申請者名	株式会社セレクト様	設計年月日	変更年月日	営業	設計	工事	承認	Architecture Design Office 株式会社 シダービレッジ 一級建築士事務所登録 第 15880 号	工事名称	港区新吉田東2丁目A号棟 工事設計図		図面番号
申請場所	横浜市港区新吉田東2丁目								図面名	2階電気図	縮尺	1/50

申請者名	株式会社セレクト様	設計年月日	変更年月日	営業	設計	工事	承認	Architecture Design Office 株式会社 シダービレッジ 一級建築士事務所登録 第 15880 号	工事名称	港区新吉田東2丁目A号棟 工事設計図		図面番号
申請場所	横浜市港区新吉田東2丁目								図面名	3階電気図	縮尺	1/50

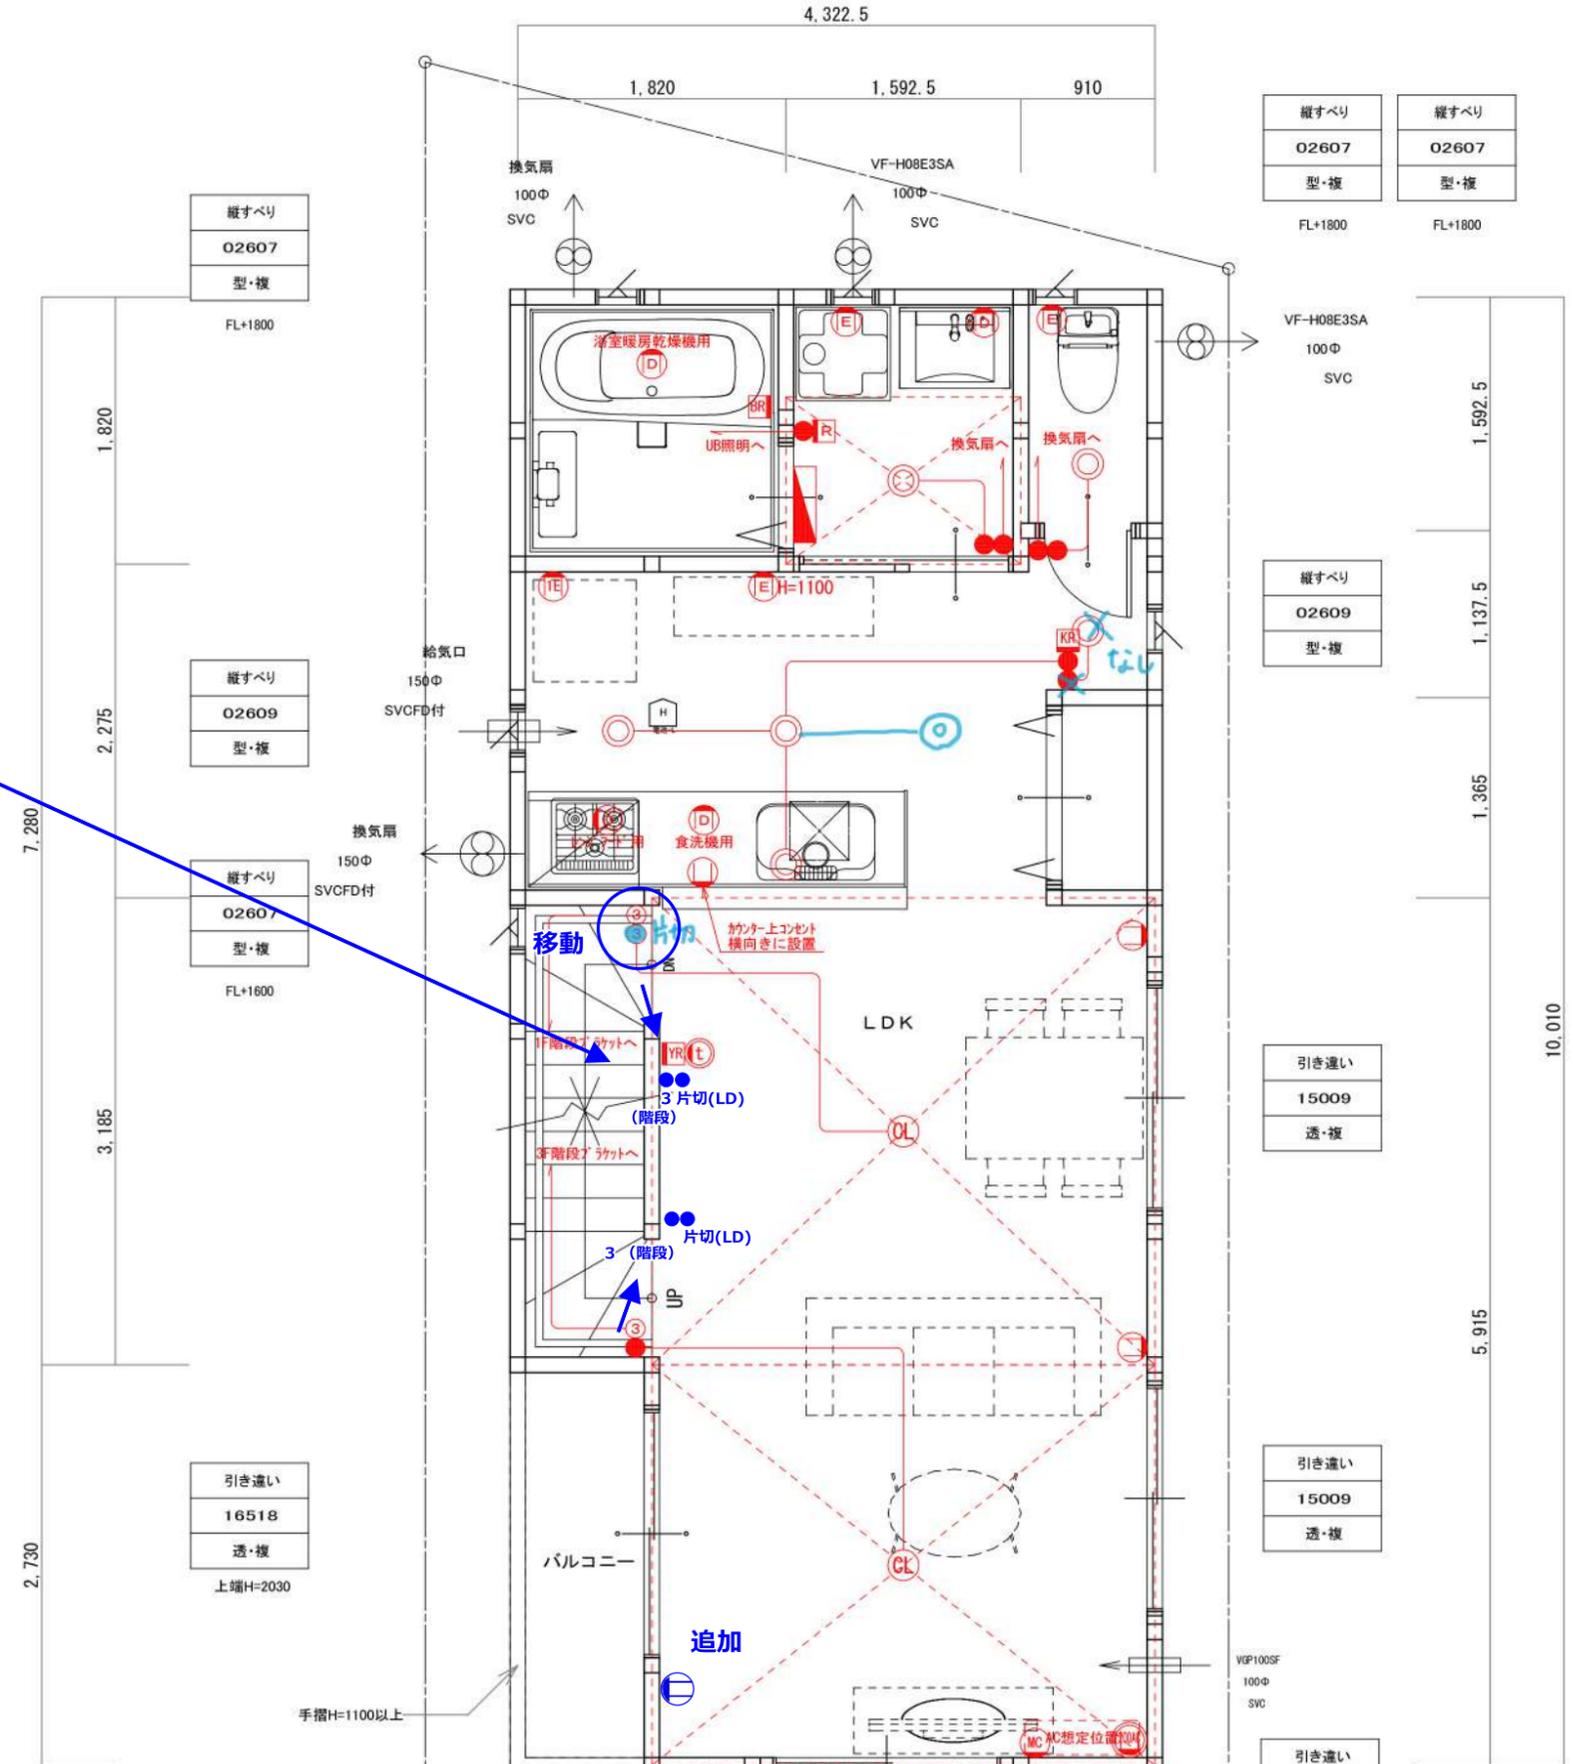
インターホン、床暖房、照明SW

※コンセント追加について不要と思われるなら追加しなくても良いです。コンセントが右の壁に集中していたので掃除の時にあった方が良さそうな気がして。

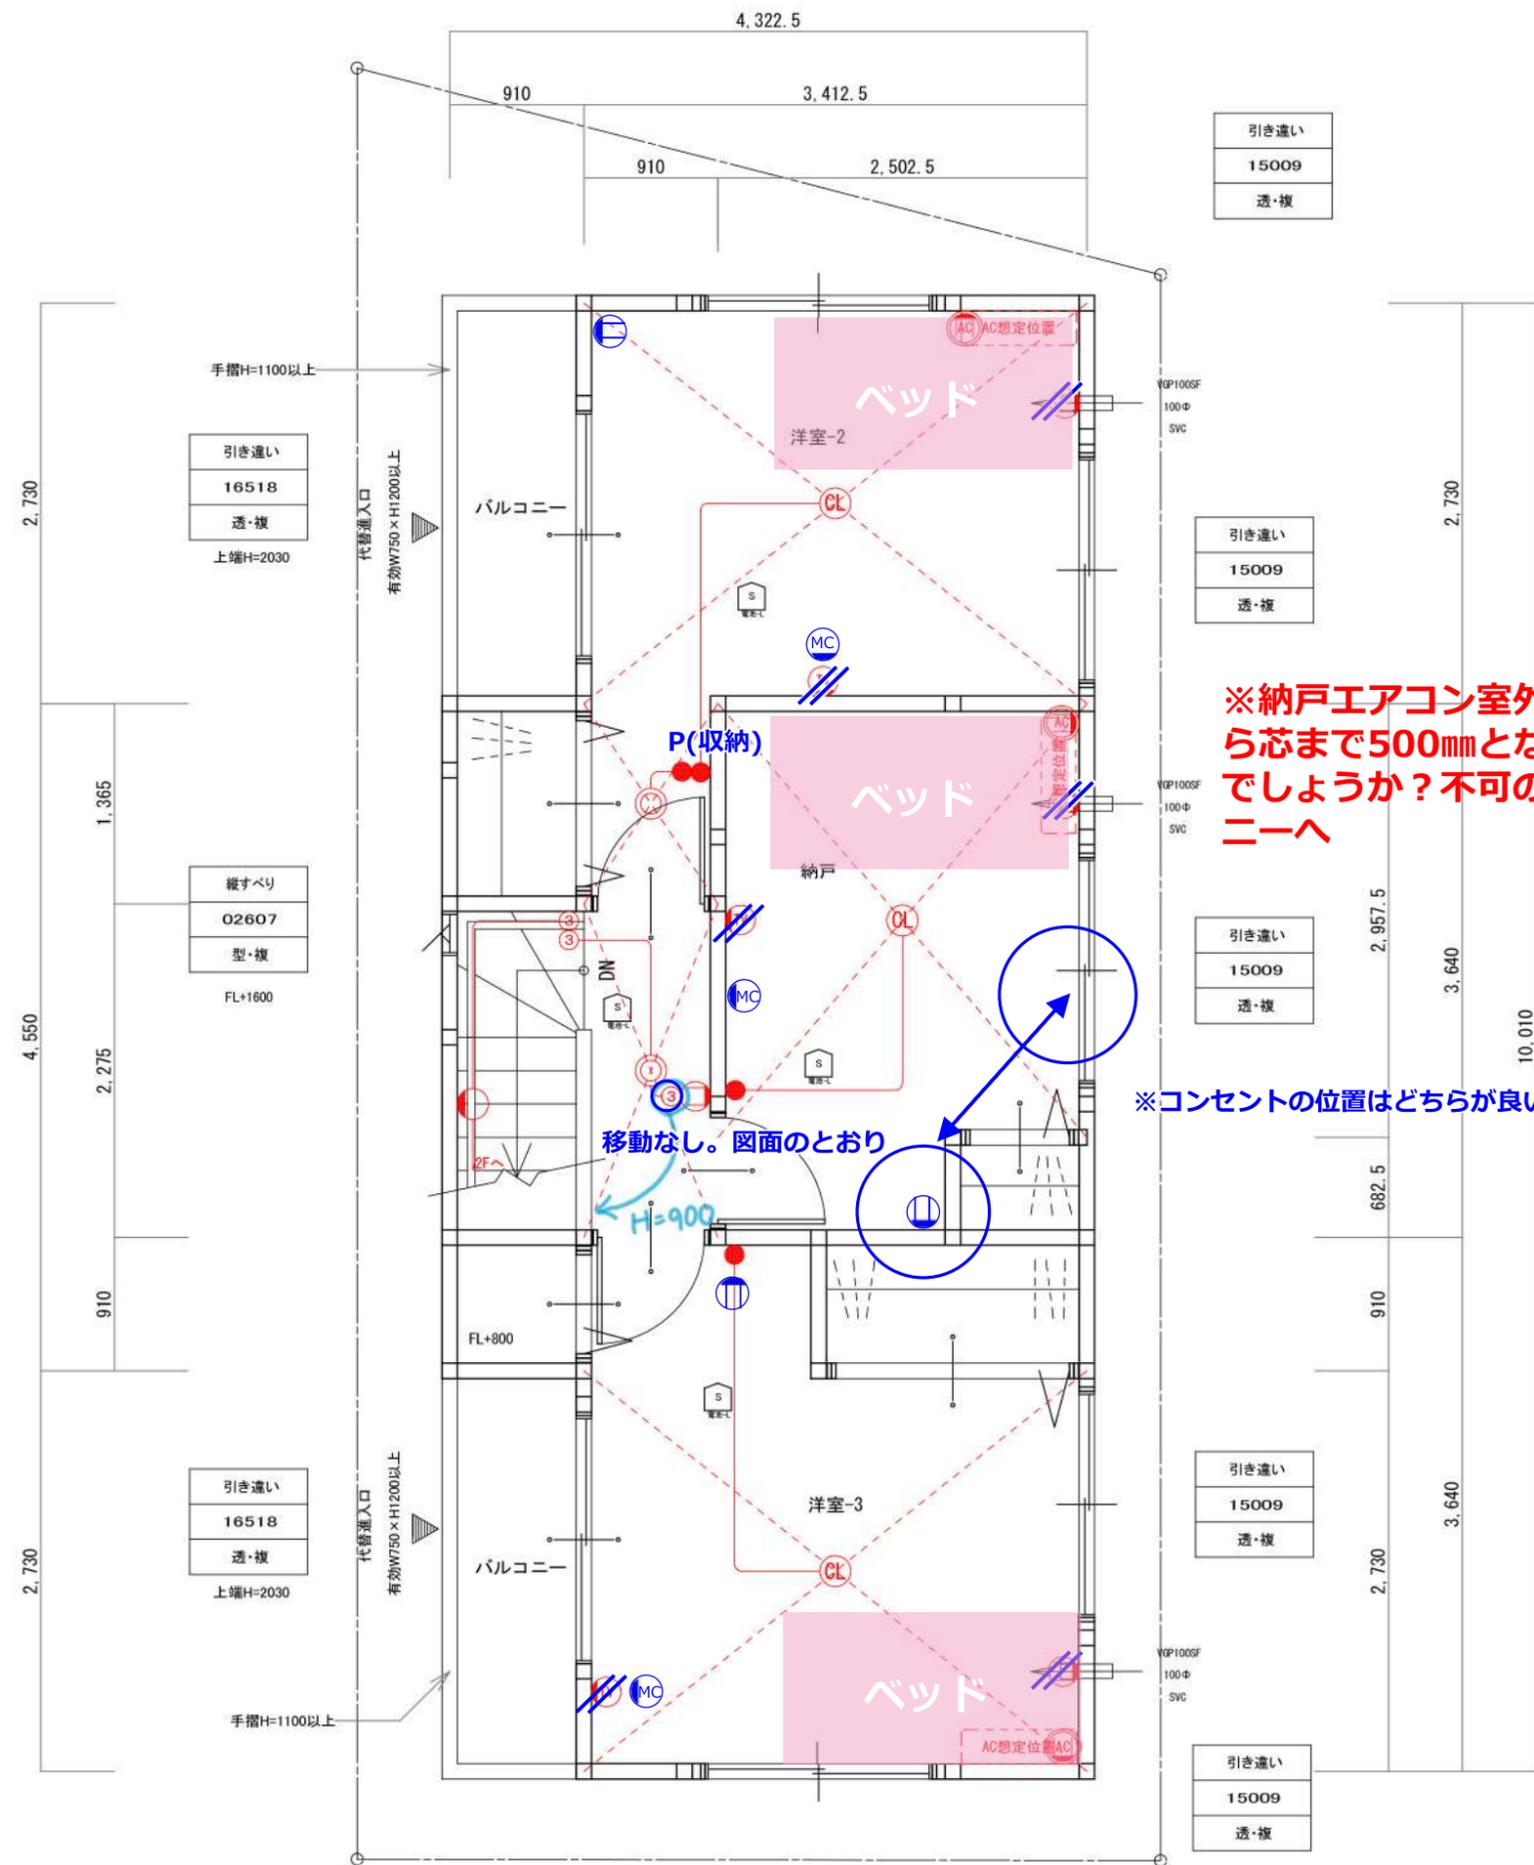
※納戸エアコン室外機置場ですが、配置図で境界線から芯まで500mmとなっています。1階敷地に設置可能でしょうか？不可の場合は先行配管で洋室2のバルコニーへ

※コンセントの位置はどちらが良いのでしょうか？

移動なし。図面のとおり

H=900
